RESUELVE CONSULTA DE PERTINENCIA DE INGRESO AL SEIA DEL PROYECTO QUE INDICA

RESOLUCIÓN EXENTA N° 0093 /2019

5. La Consulta de pertinencia de ingreso al Sistema de Evaluación de Impacto Ambiental, recepcionada con fecha 1 de abril de 2019 en el Sistema electrónico del Servicio de Evaluación Ambiental de la Región de Antofagasta (en adelante "SEA Antofagasta"), mediante la cual el Señor José Enrique Auffray García, en representación de GPG Solar Chile 2017 SpA. (en adelante el "Titular"), consulta respecto de la pertinencia de ingreso al Sistema de Evaluación de Impacto Ambiental (en adelante "SEIA") del proyecto **"Optimización Configuración Planta Fotovoltaica San Pedro de Atacama I"** (en adelante el "Proyecto").

Ilustración 1. Layout Parque fotovoltaico San Pedro I, presente Proyecto.

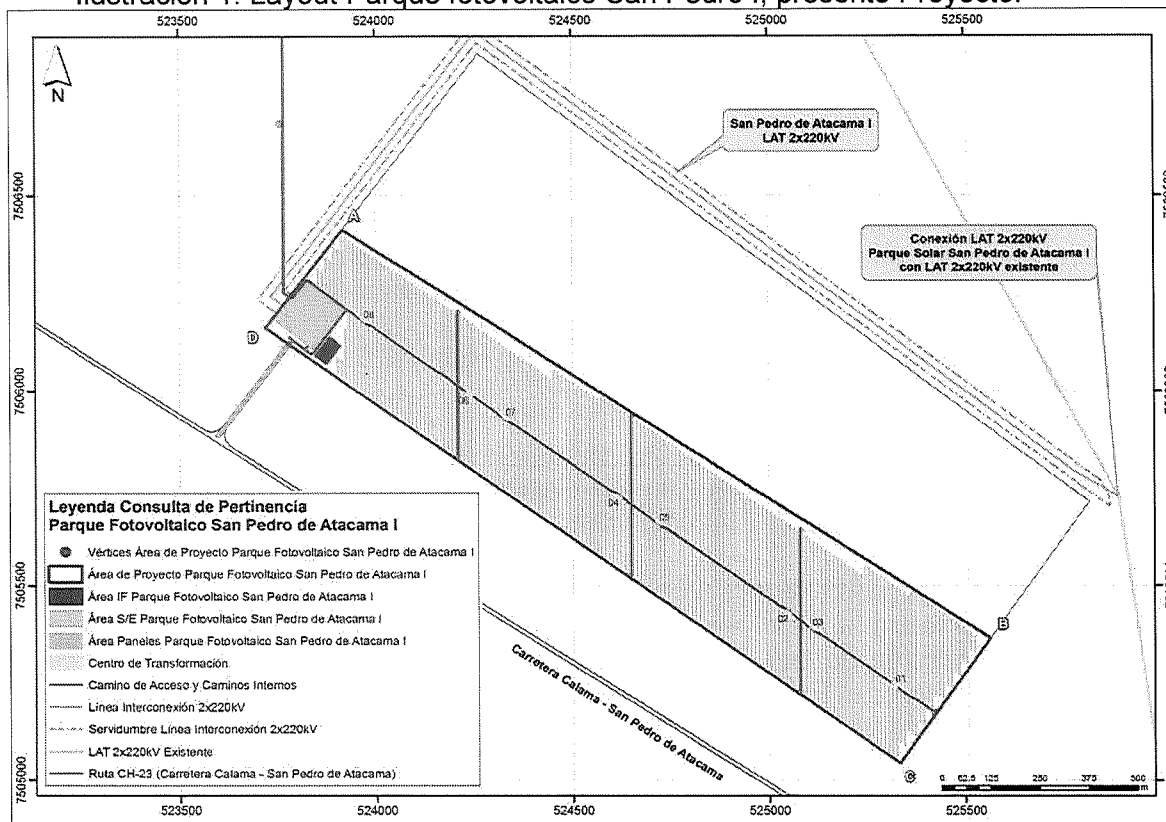
- a) Cambio de la configuración y número de módulos fotovoltaicos, que implica un aumento en la potencia instalada del Proyecto inicial.

Se considera aumentar la potencia de los módulos fotovoltaicos del proyecto original de 290 Wp a 400 Wp, aumentando la potencia de generación total de la planta fotovoltaica del proyecto original de 30 MW a 44,92 MW.

Así mismo, el proyecto considera disminuir la cantidad de módulos fotovoltaicos aprobados en el proyecto original de 117.000 unidades a 112.308 unidades.

Lo anterior, provocará una nueva configuración en el layout de la planta fotovoltaica del proyecto original, empleando la misma superficie. En la siguiente ilustración se muestra la optimización de la configuración objeto de la presente Consulta.

Adicionalmente, se optimizará su localización en nuevo layout (ver Ilustración 1 de la presente Resolución) y se modificará el tipo de instalación contemplándose una disposición de equipos y armarios eléctricos, que se instalarán a la intemperie, según se muestra en la Figura 4 de la carta individualizada en el Vistos 5 de la presente Resolución, en lugar de estaciones accesibles y habitables de media tensión aprobadas en proyecto original, que consistían en un edificio prefabricado de hormigón con dimensiones de 5,4 x 3 metros y una altura desde el suelo de 2,8 metros que incluían uno o dos inversores y un centro de transformación.

Ilustración 2. Disposición de la caseta de servicios generales en el Layout S/E Parque Fotovoltaico San Pedro I, presente Proyecto.

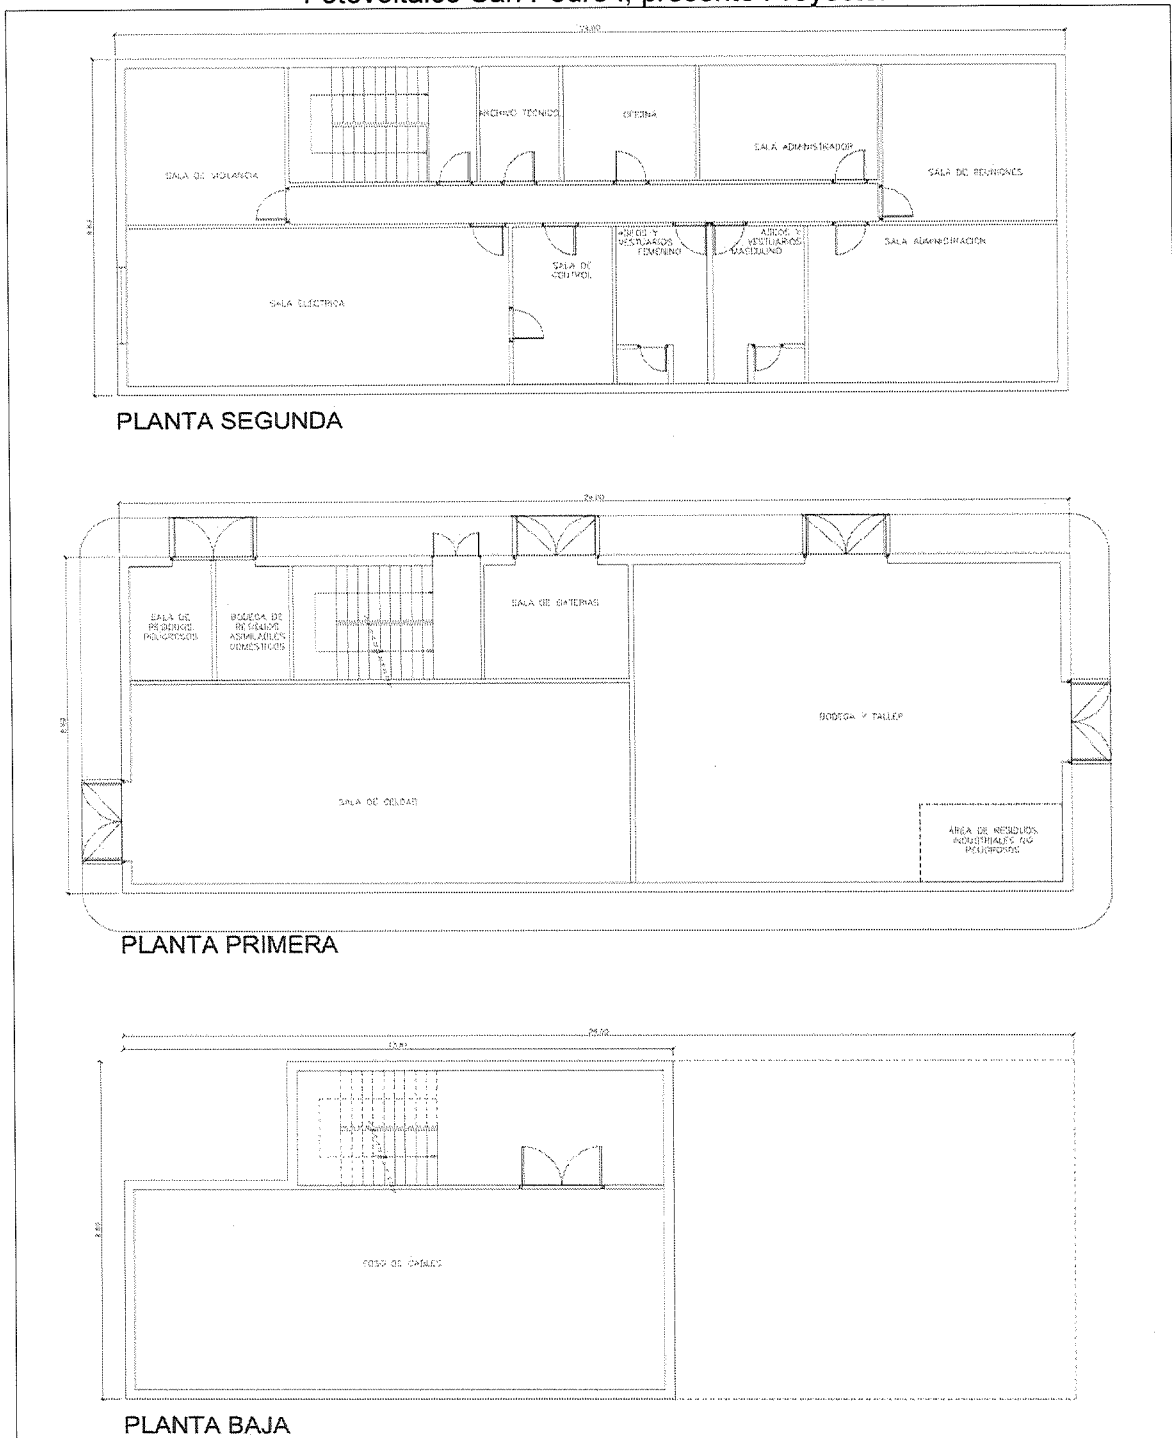
La casa de servicios generales ubicada en el sector de la Subestación eléctrica, representada en la Figura 5 de la Carta individualizada en el Vistos 5 de la presente Resolución, se desplazará al límite del cerco perimetral con el proyecto fotovoltaico de forma que se pueda acceder desde la planta fotovoltaica.

El cambio se realizará manteniendo la misma superficie aprobada en el proyecto original, agregando 2 pisos a la edificación, con lo cual queda una edificación de 3 pisos, dentro de los mismos límites de la superficie de la S/E aprobada.

Ilustración 3. Esquema instalación de faenas Parque Fotovoltaico San Pedro I, presente Proyecto.

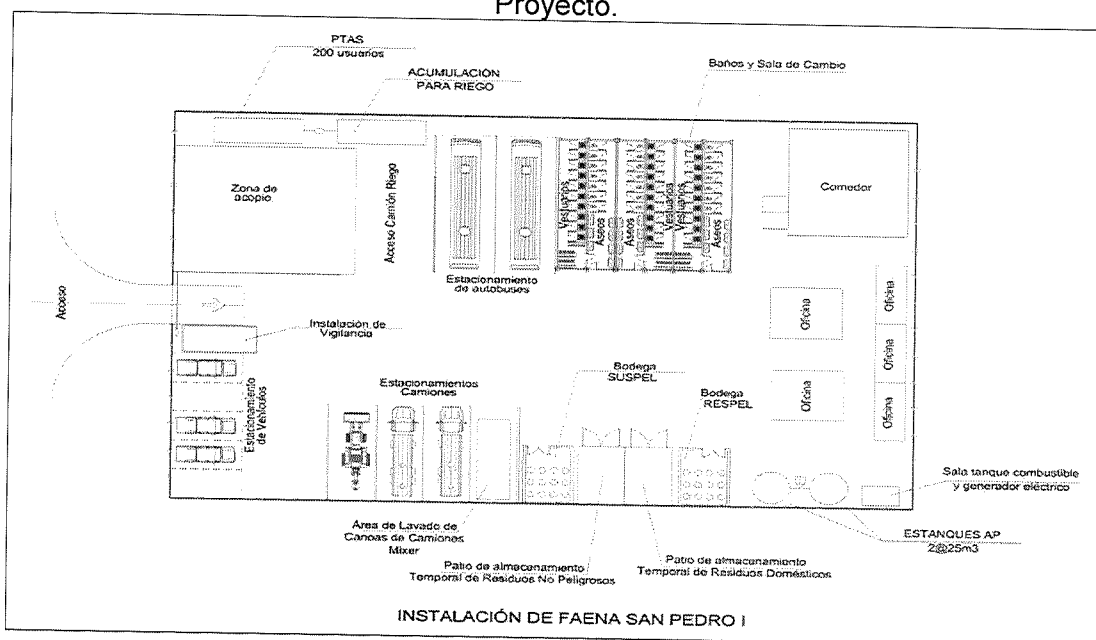
El proyecto original consideraba dos instalaciones de faenas de 1.250 m² de superficie. El presente proyecto considera 1 instalación de faena de 2.500 m², indicado en la siguiente tabla.

A su vez, se incorporará al interior de la instalación de faenas un comedor.
